## LuK Service Info

# Part Nr. 228 0093 11 – 280/280mm TGU6

Manufacturer: FIATAGRI, FORD NEW HOLLAND

Info: New design / Neues Design / Nouvelle conception / Nuevo diseño / Nuovo disegno / Nuovo segno

TB1101

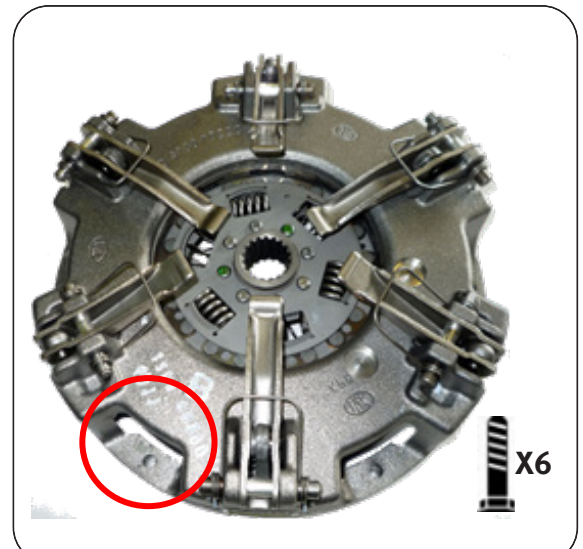
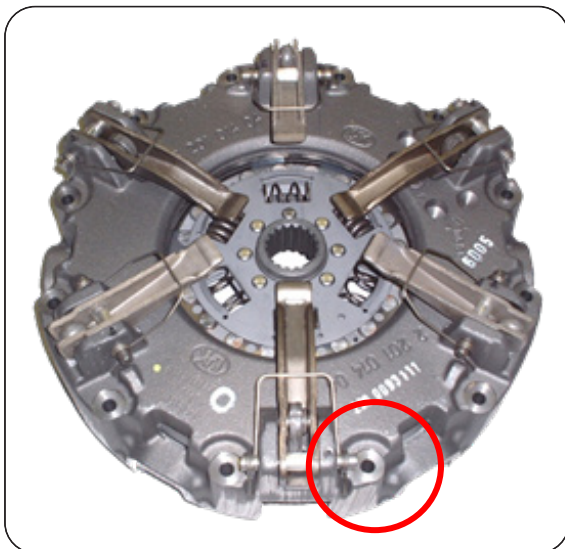
This new design utilises the latest clutch technology, using a vented housing for improved cooling and heat dispersal. Fully interchangeable with existing clutches with no modifications required to vehicle or flywheel. A new fixation bolt set 411 0164 11 6 x M8 x 1,25 x 50mm + Conical washer is supplied with new designs to accommodate the lower housing.
